Konstr.	Ritad	HG	Godk.	Smst nr.	Ers.	Tolerans där ej annat angivits: ISO 2768 m	
Dat.	1993-09-24	Skala	1:8	<b>Atlantic H24C</b>			
						Ritn.nr <b>14242</b>	Ändr. <b>A</b>

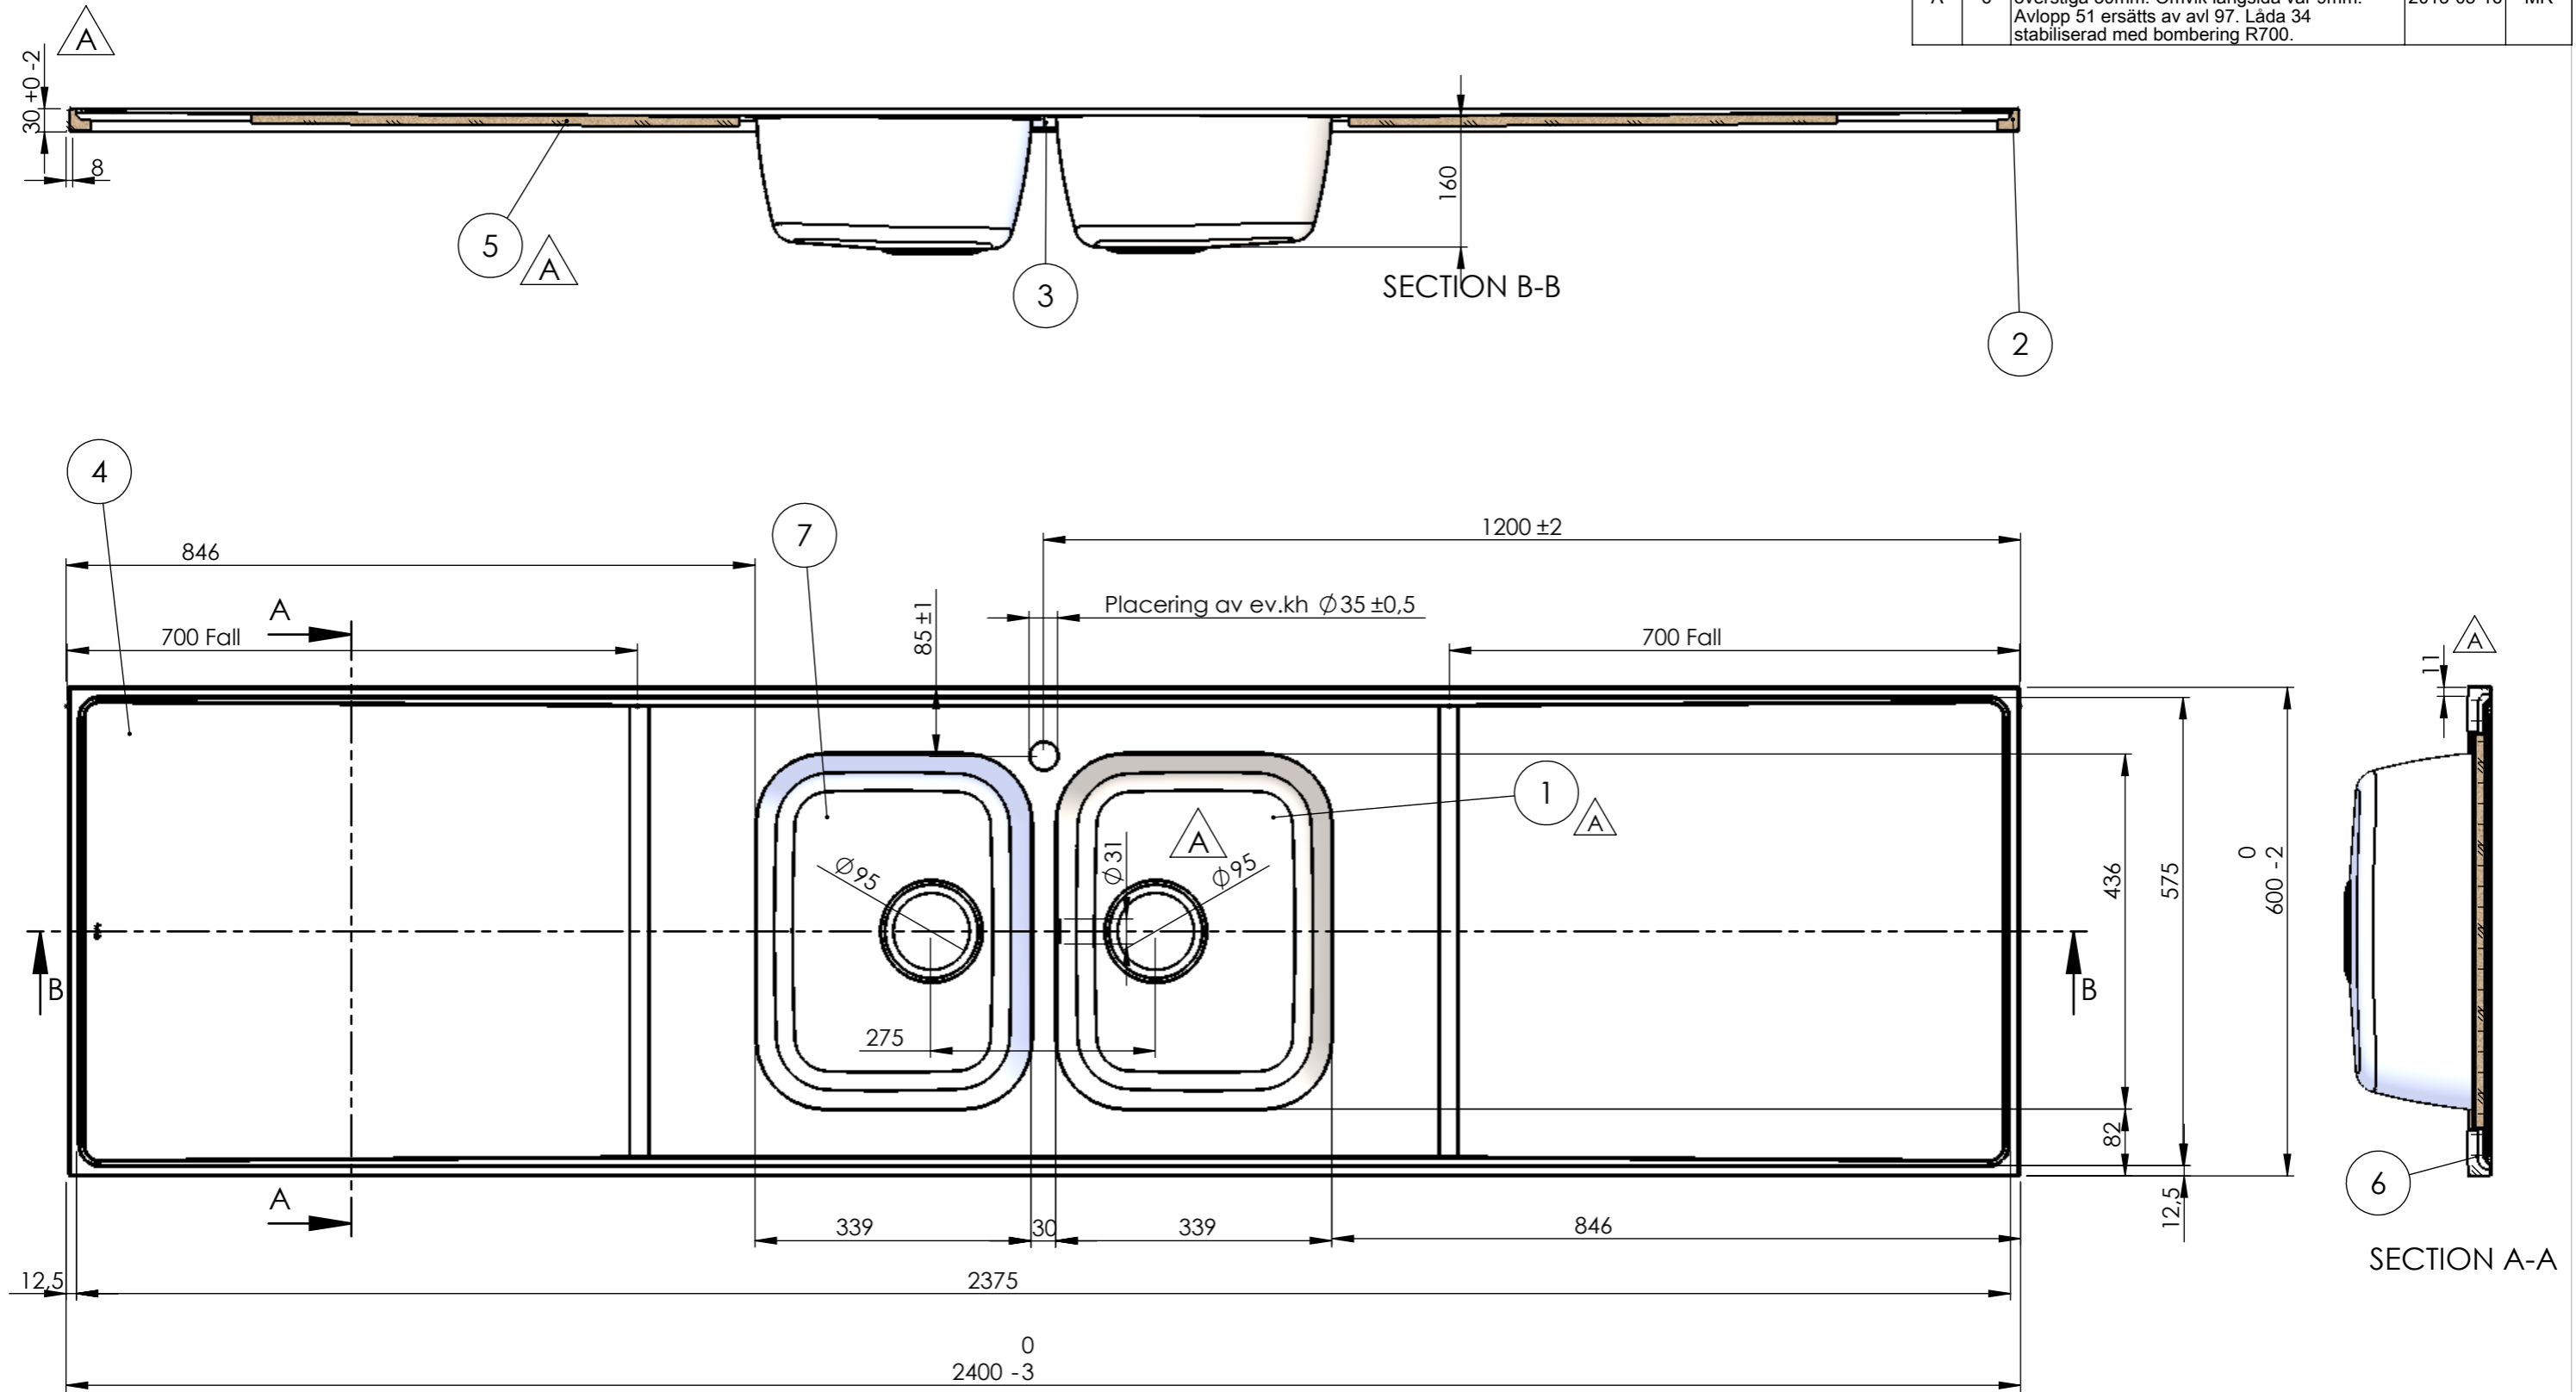
REV.	ANT.	ÄNDRING	DATUM	GODK.
A	6	Windexplatta ersatt med MDF. Kantklipp, ram och gavel ändrade för att vulsten inte ska överstiga 30mm. Omvik längsida var 9mm. Avlopp 51 ersätts av avl 97. Låda 34 stabiliserad med bombering R700.	2013-05-16	MR
